**Rijkswaterstaat
Bestuursstaf**

Datum 26 februari 2024
Onderwerp Opstellen besluit Wijzigingsplan WNZ fase 2

Aanleiding voor het wijzigings-saneringsplan

Gewijzigd geluidscherm (ingekort)

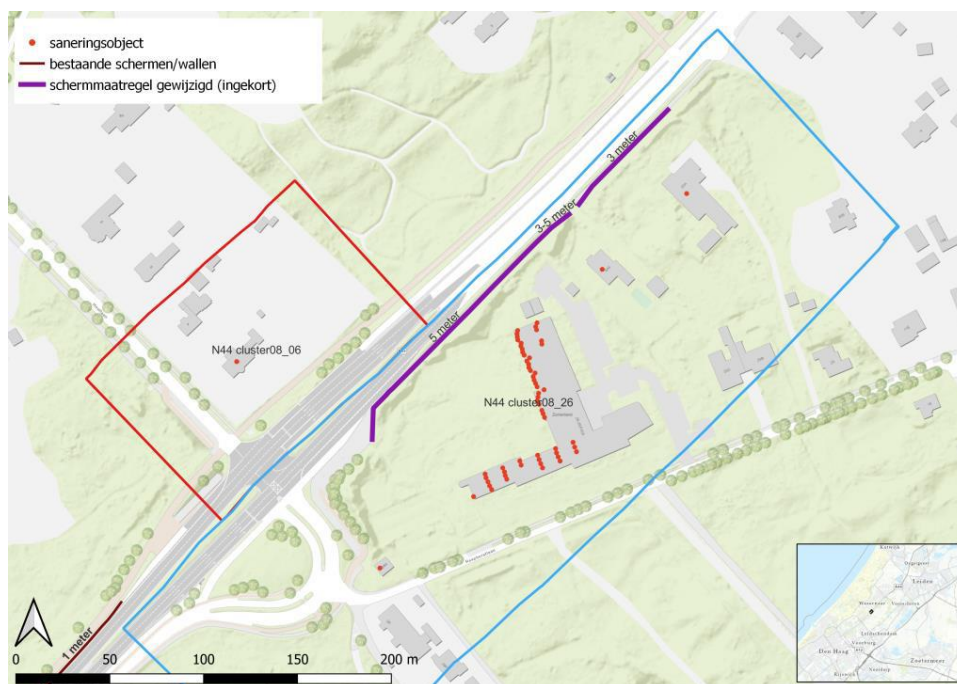
In aanloop naar de realisatie van het geluidscherm is gebleken dat sprake is van een overwegend bezwaar van technische aard, dat tijdens het opstellen van het oorspronkelijke saneringsplan onvoldoende is onderkend. Rekening houdend met het overwegende bezwaar voor realisatie, is het met 38 meter ingekorte geluidscherm in het wijzigingsplan opgenomen.

Ter hoogte van het geluidscherm is tussen km 25,36 en 25,40 een fietstunnel aanwezig, waarmee langzaam verkeer de mogelijkheid wordt geboden de overzijde van de N44 ongelijkvloers en veilig te bereiken. Uit de opgevraagde bouwtekeningen van de fietstunnel is gebleken dat het geluidscherm op de onderdoorgang (fietstunnel) niet kan worden bevestigd en de meerkosten voor aanpassing van de constructie tot onevenredig hoge kosten leiden.

Nabij de fietstunnel is een toegangsdeur in het terrein afscheidende gaashekwerk, ter hoogte van km 25,36 en de bushalte bij de N44. Deze deur is een doorgang om bewoners, bezoekers en personeel van het achterliggende appartementencomplex toegang te bieden tot (onder andere) de bushalte. Wanneer het open gaashekwerk wordt vervangen door een sober en doelmatig dicht geluidscherm vervalt het onbelemmerde zicht vanaf het terrein van het appartementencomplex naar de openbare weg en andersom. Een toegangsdeur in het geluidscherm heeft hierdoor een niet gelijkwaardige sociaal veilige beleving voor diegenen die gebruik zullen maken van de doorgang. Dit is kenbaar gemaakt door meerdere bewoners van het appartementencomplex op de bewonersavond die in voorbereiding van het saneringsplan is georganiseerd. De uitwerking van een geluidscherm met toegangsdeur is als onwenselijk benoemd.

Het oorspronkelijke saneringsplan heeft betrekking op totaal 59 saneringsobjecten, dat wijzigt niet.

Bij 44 saneringsobjecten is nu sprake van een toename van de geluidsbelasting ten opzichte van het eerder vastgestelde saneringsplan. Bij 42 van deze wordt na het treffen van de gewijzigde schermmaatregel voldaan aan de saneringsstreefwaarde van 60 dB.

Voor één van de overige twee saneringsobjecten geldt dat met het ingekorte geluidscherm de geluidbelasting 61 dB is, waar met de in het saneringsplan geadviseerde schermmaatregel nog was voldaan van de streefwaarde van 60 dB. Bij het andere saneringsobject is met het ingekorte geluidscherm nog steeds sprake van de overschrijding van de streefwaarde van 60 dB, zoals ook al het geval was in het eerder vastgestelde saneringsplan. De geluidbelasting op deze woning (Houtlaan 2) wijzigt niet ten opzichte van het oorspronkelijke saneringsplan. Hierdoor hoeft de bestaande registratie in het kadaster niet te worden gewijzigd.
